Projet d'implantation d'une centrale photovoltaïque *Ville de Commeny*

Annexes 3, 4, 5, 6, 7, 8 et 9

VOS RÉF. -
NOS RÉF. E2023-000150
INTERLOCUTEUR Caroline HELLER ☎ 04.78.65.59.40
OBJET Avis – Projet parc solaire sur la commune de Commentry
Parcelle AI 457 Commentry 03600

- Plan de situation approximative de nos ouvrages

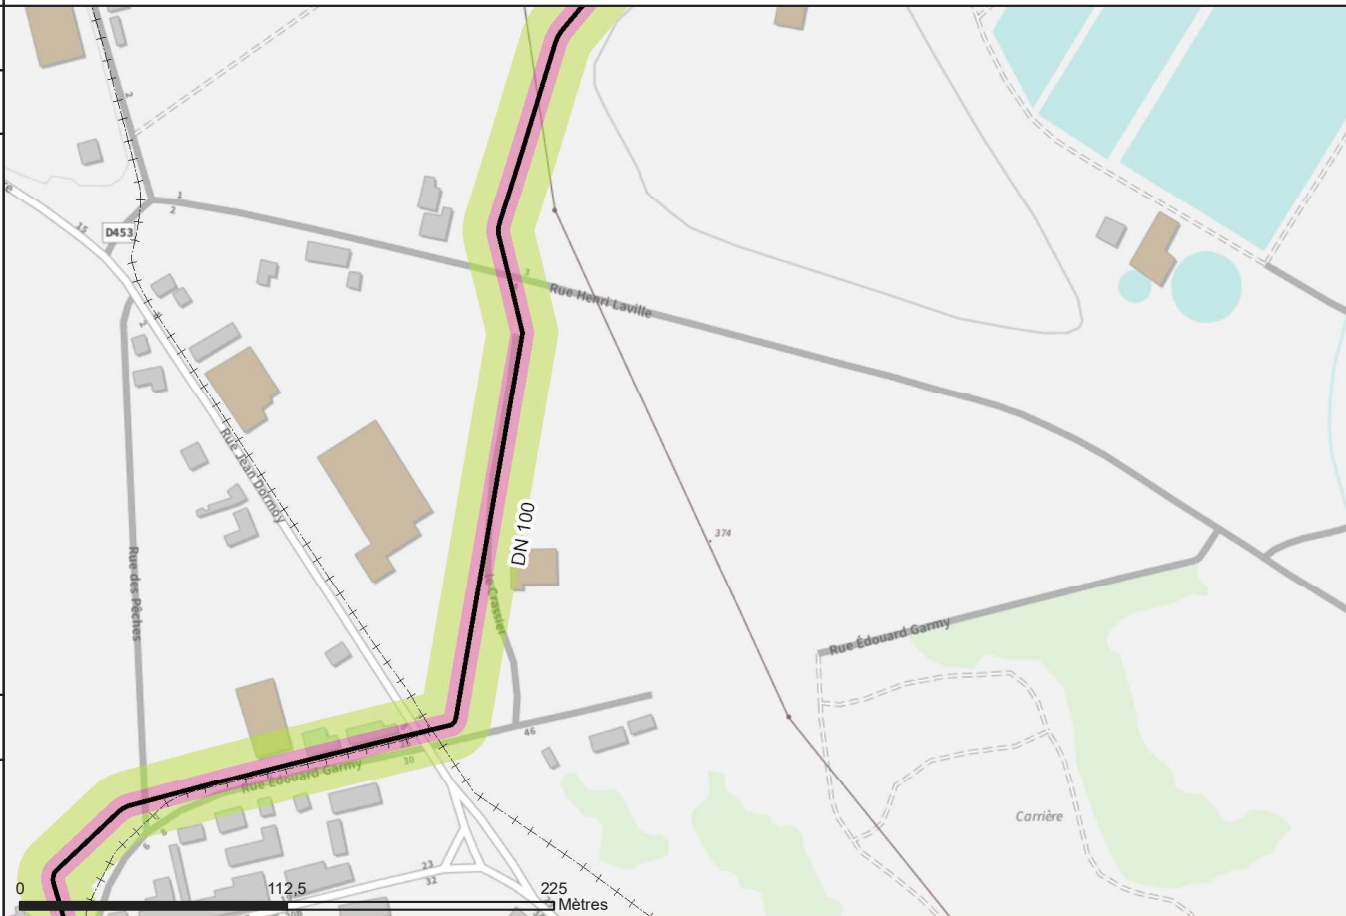
Au vu des éléments fournis dans le dossier, nous ne pouvons pas nous prononcer sur la compatibilité de ce projet d'installation d'une centrale Photovoltaïque avec la présence de notre canalisation de transport de gaz naturel haute pression.

Il sera nécessaire de nous fournir un plan de masse avec report de notre ouvrage permettant d'apprécier le respect des différentes contraintes reprises dans ce courrier.

Vous trouverez joint au présent courrier un plan donnant la position approximative de nos ouvrages.
